Město Strmilov – Rozšíření kanalizace a novostavba ČOV**ZMĚNA****03**

Osazení nové ČS7**OBJEDNATEL:****Město Strmilov**

ZMĚNOVÝ LIST STAVBY

03

Příloha č. 2a – PD původního řešení

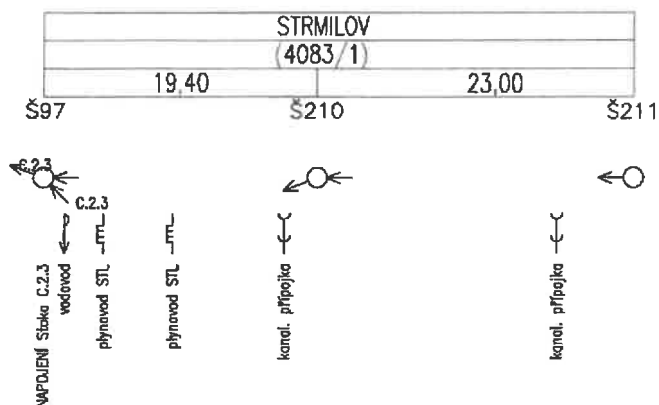
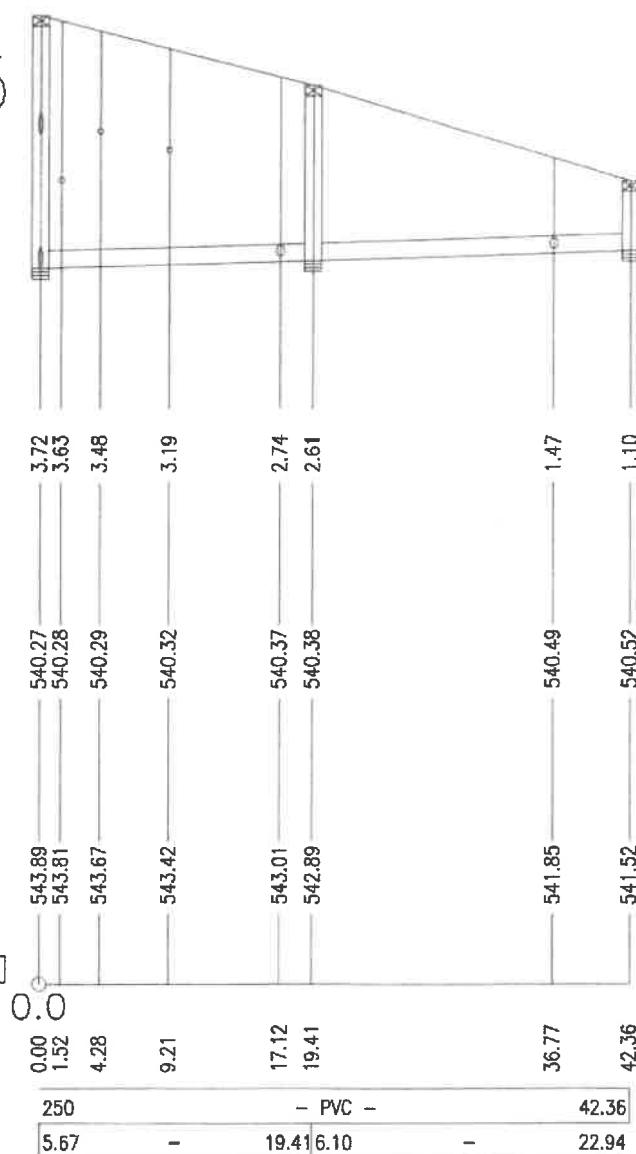
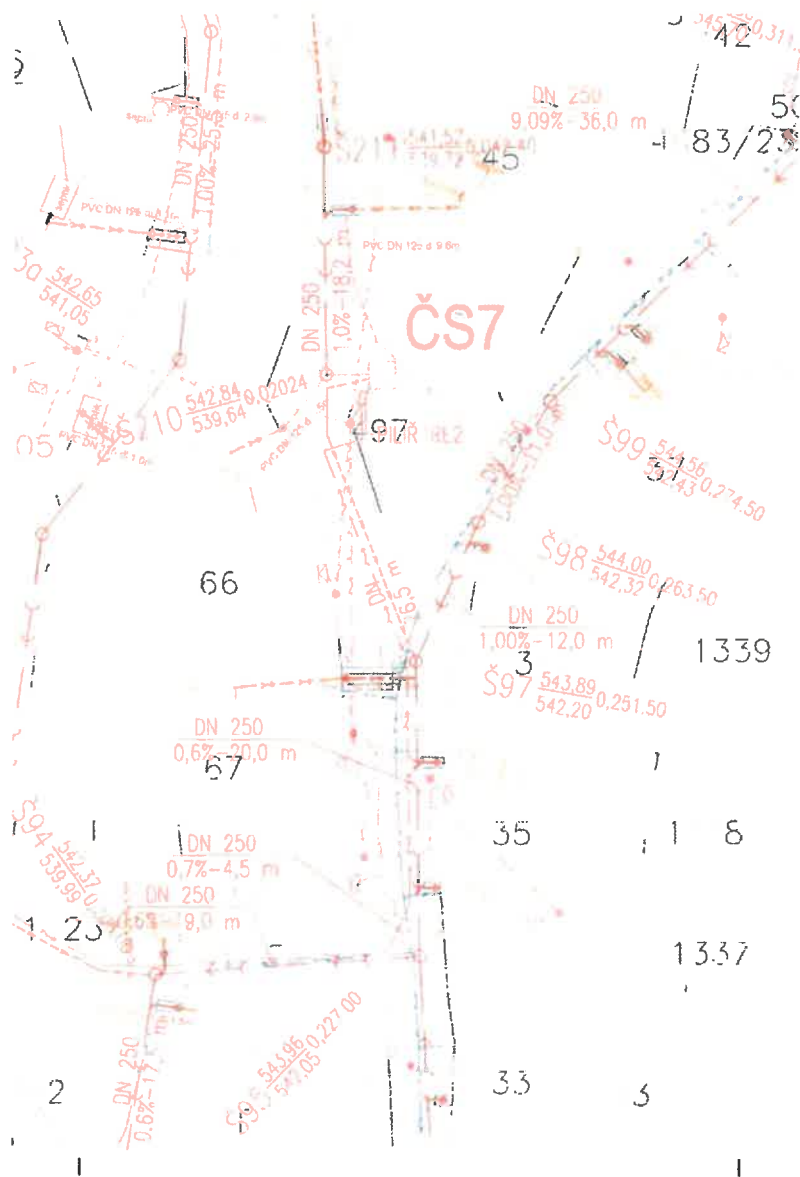
Z důvodu složitých místních podmínek a nemožnosti provádět stoku C2-3-7 v projektovaných hloubkách byla navržena změna nivelety části kanalizační stoky C2-3 v úseku mezi šachtami Š99 až Š94.

Výše uvedená část kanalizace byla v projektu navržena v blízkosti okolních domů a hrozilo tak jejich poškození. Navíc v hloubkách, ve kterých měla být kanalizace realizována, se vyskytují třídy horší těžitelnosti s nutností použití těžké techniky k provedení výkopu. Čímž by byly zemní práce v místě ještě složitější a hrozba poškození nemovitosti tím narůstala.

Místní složité podmínky byly násobeny ještě polohou stávajících sítí (zejména dešťové kanalizace, vodovodu a částečně i plynovodu), jejichž zakreslení v projektu neodpovídá skutečnosti.

Kanalizace v tomto úseku byla dle projektu navrhována ve velkých hloubkách, což nebylo možno realizovat s ohledem na těsnou blízkost sousedních nemovitostí, u kterých bylo zjištěno nekvalitní založení.

Z výše uvedených technických důvodů bylo proto rozhodnuto o uložení kanalizace v tomto úseku do menších hloubek. Následně po tomto kroku bylo ovšem nutno zkrátit kanalizační stoku C2-3-5, zrušit některé kanalizační šachty a umístit zde čerpací stanici ČS7.

Příloha č. 2b – PD nového řešení

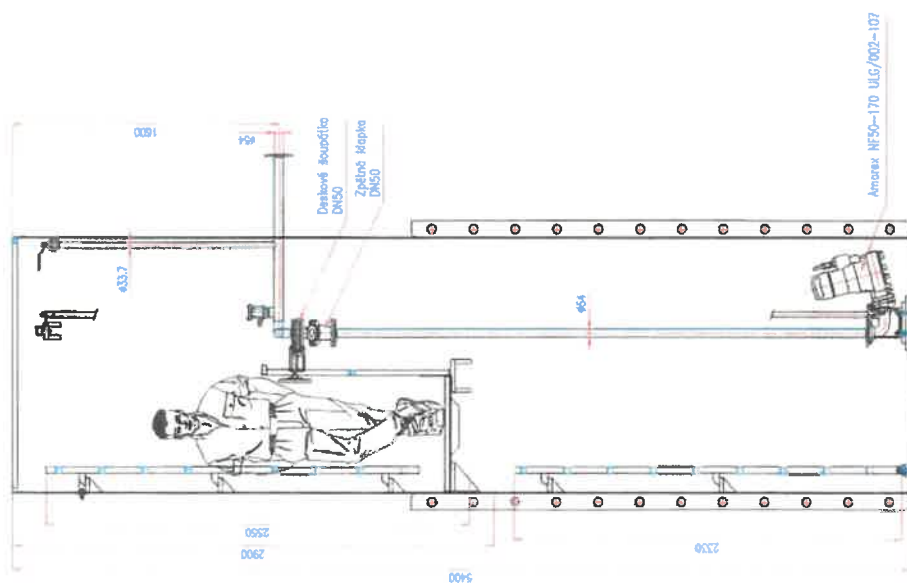
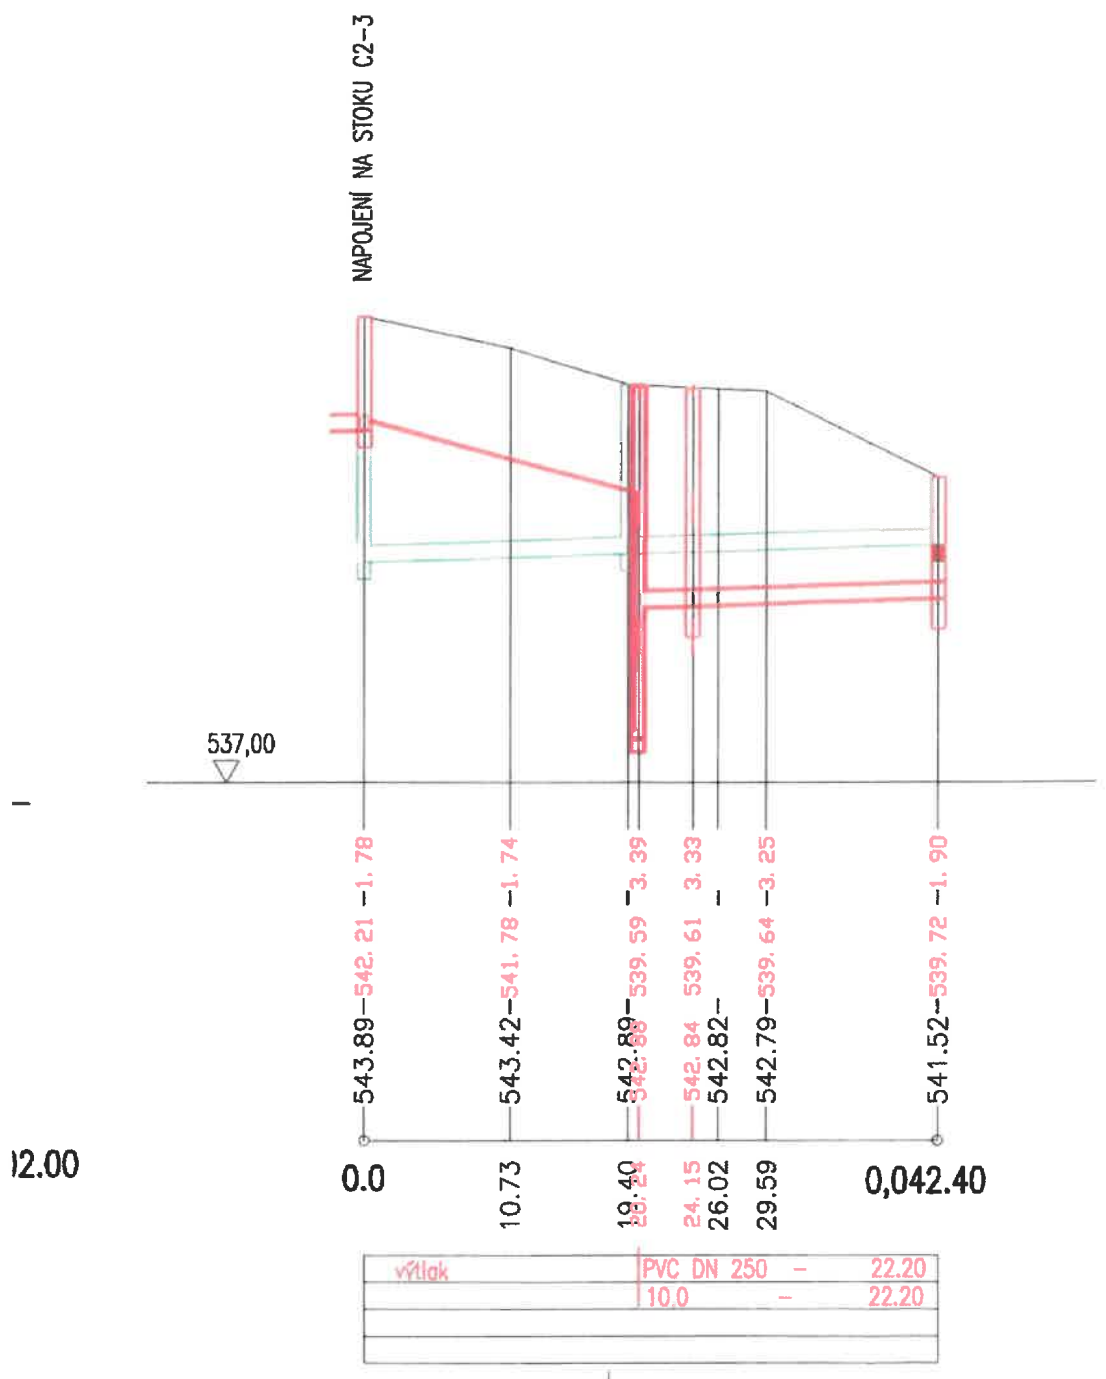
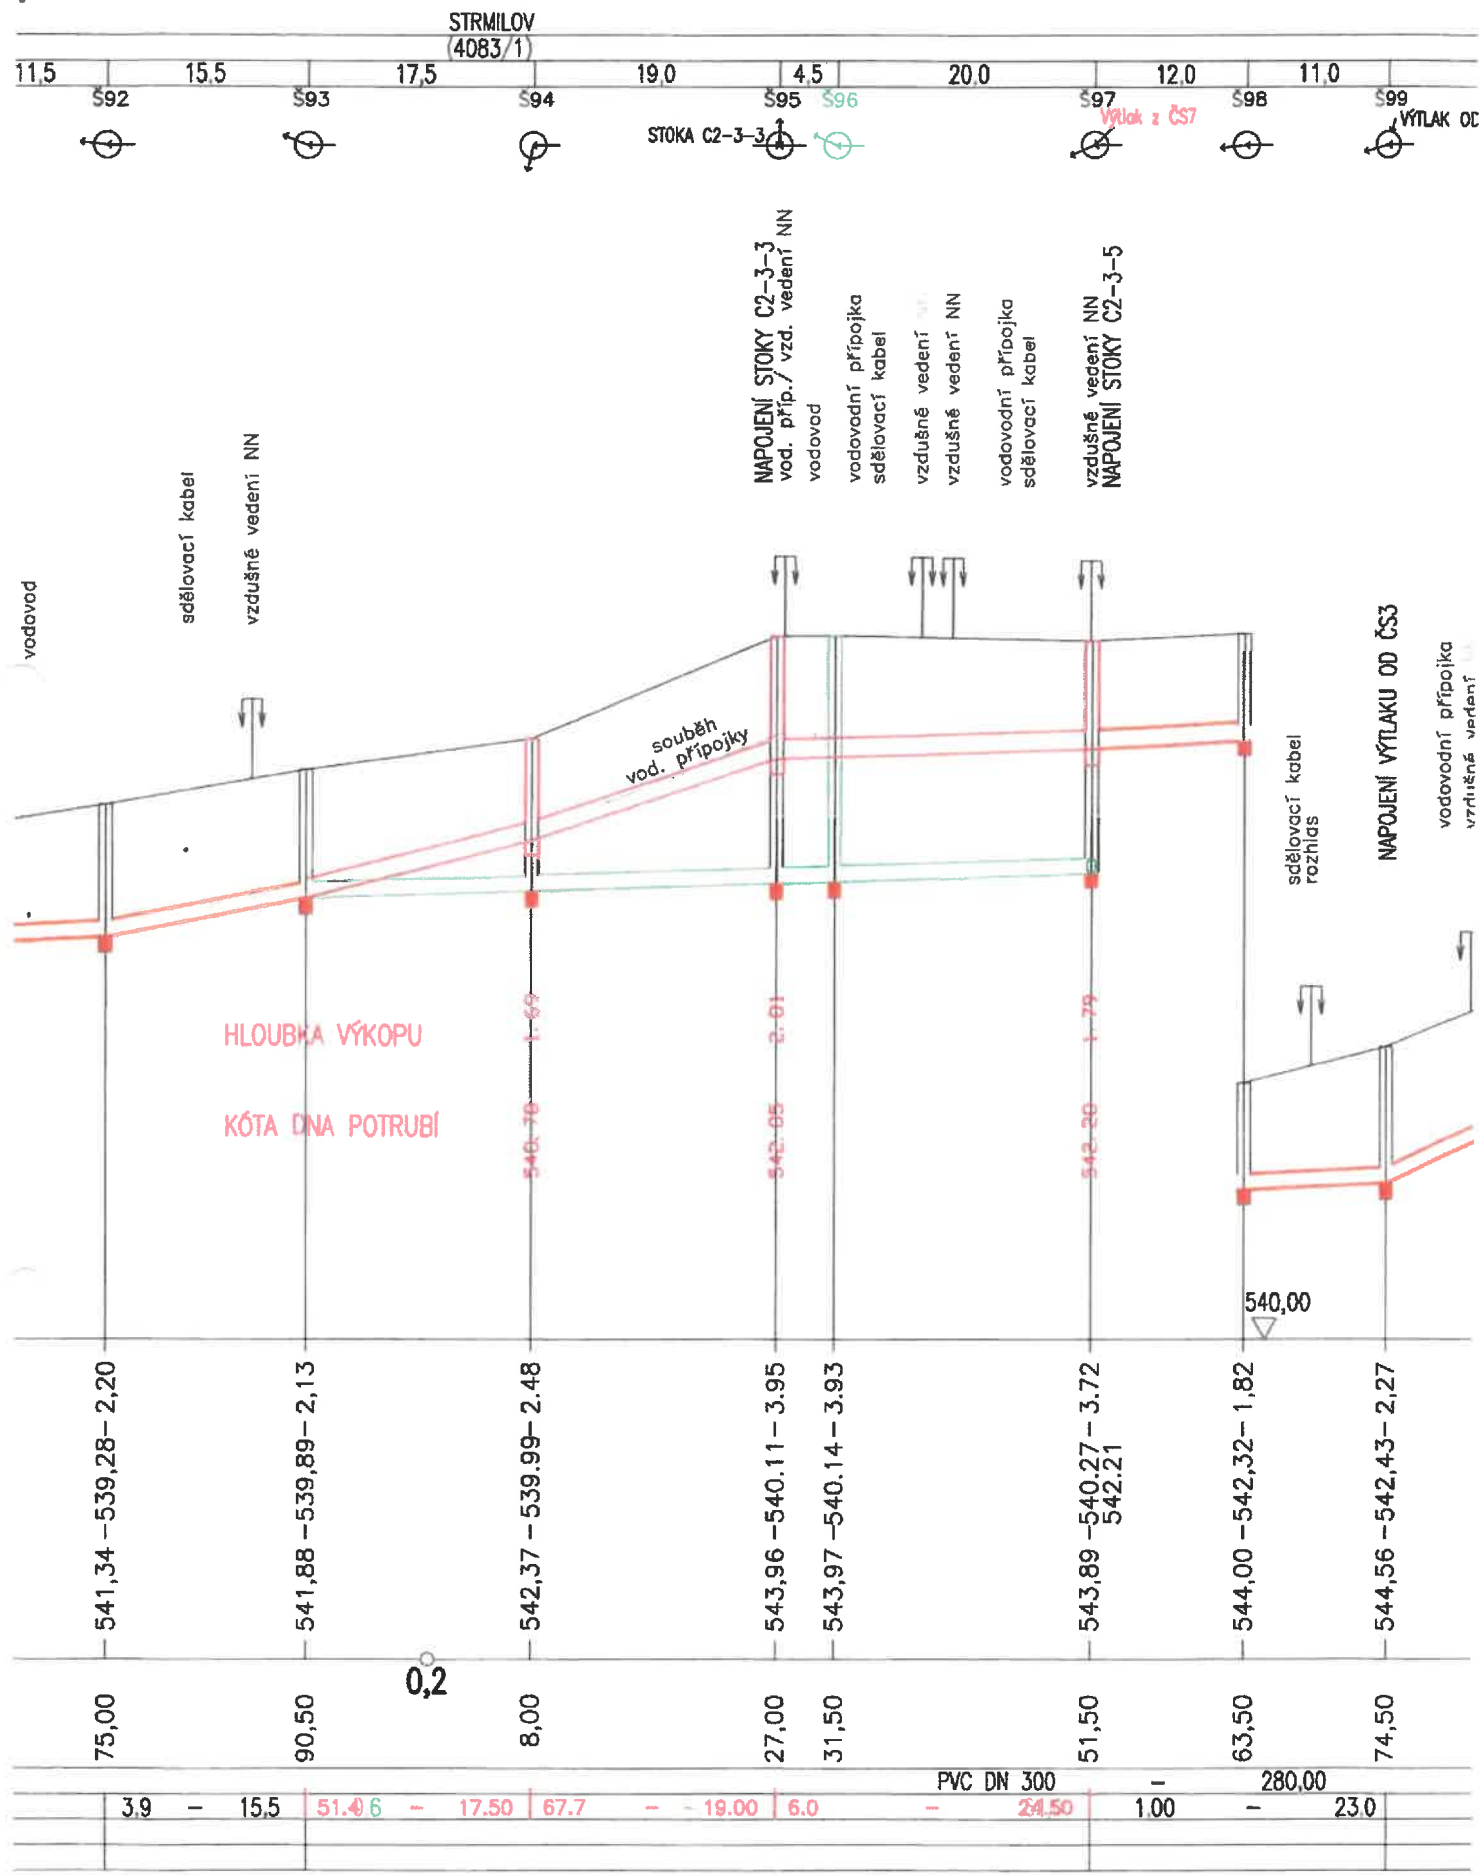
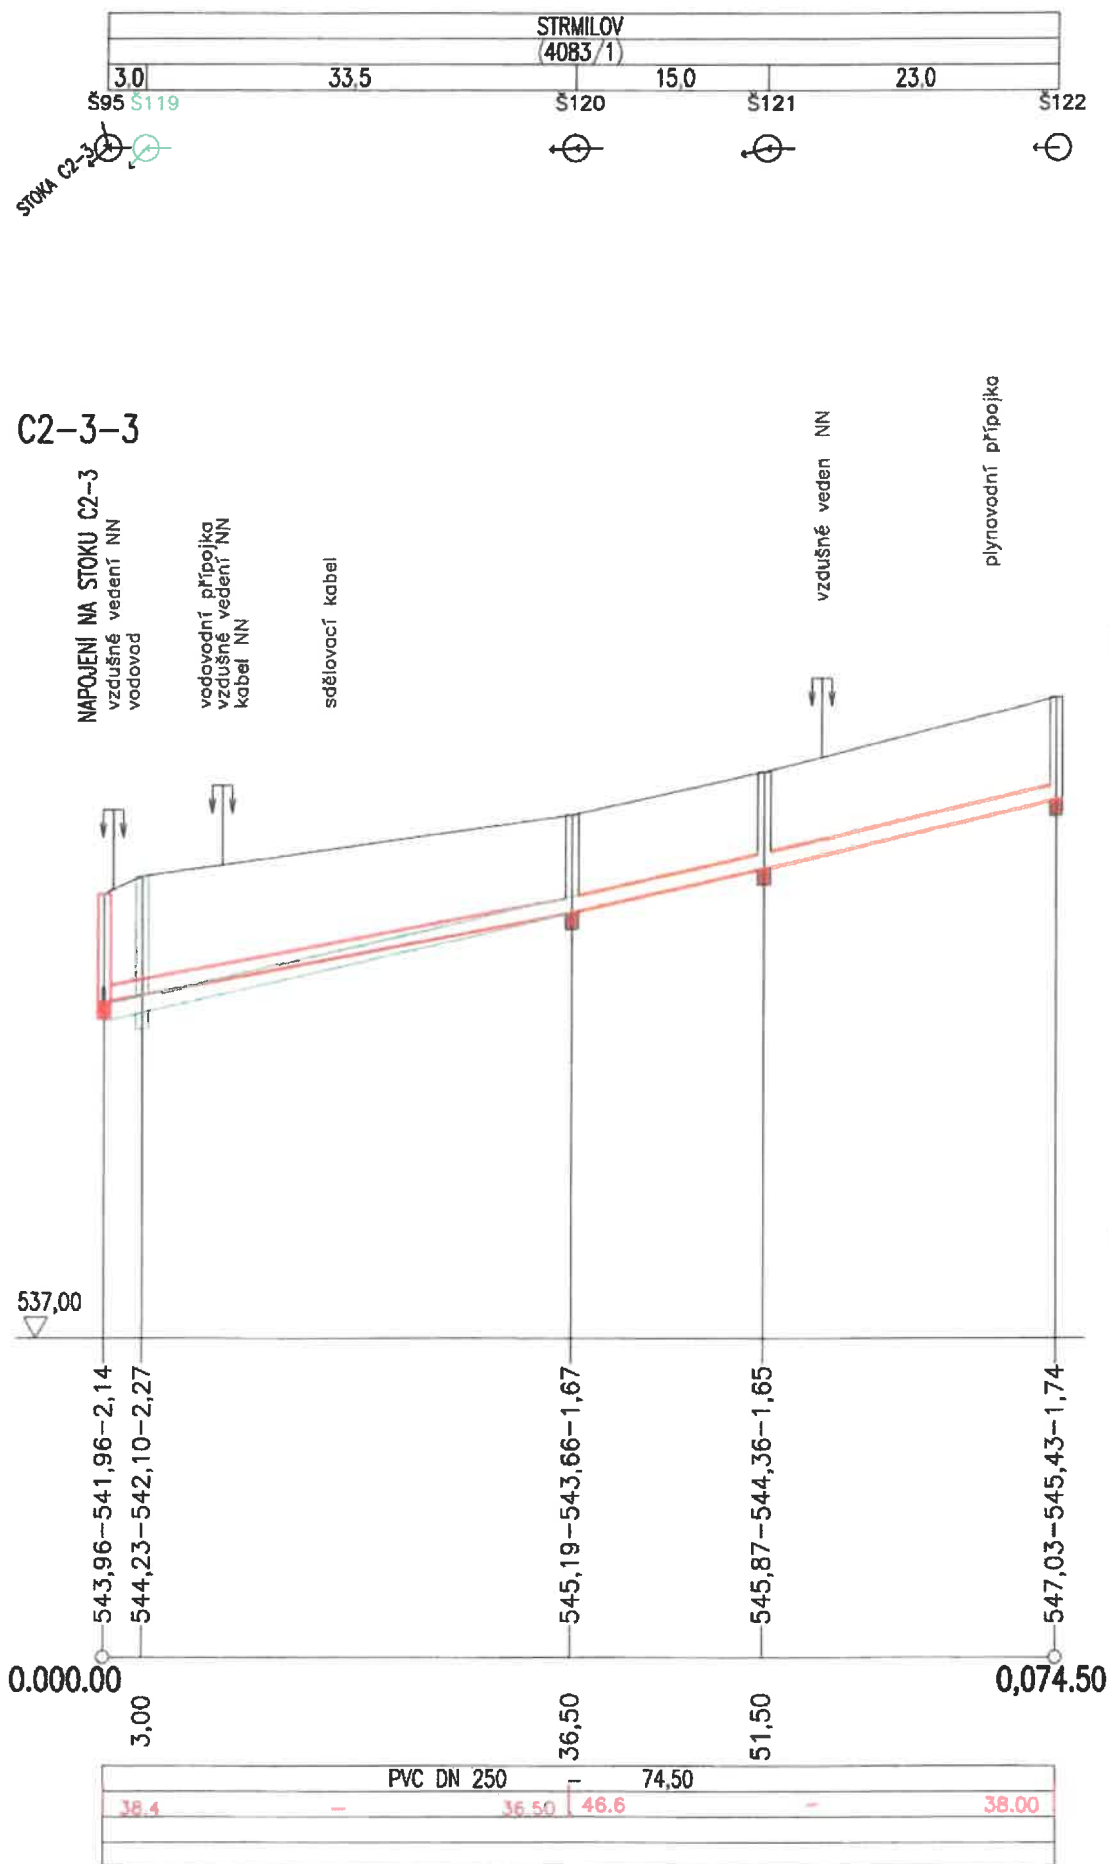
Tato změna si vzhledem ke své komplikovanosti vyžádala změnu projektové dokumentace a současně i zpracování technického návrhu a přesné specifikace nové čerpací stanice od dodavatele technologie. Až poté může být čerpací stanice zadána do výroby a bude možno zahájit práce v řešeném úseku.

Source data X	Source data Y
§ 95	1152468 43	700628 33
§ 96	zrušena	
§ 119	zrušena	
§ 219	1152426 05	700635 92
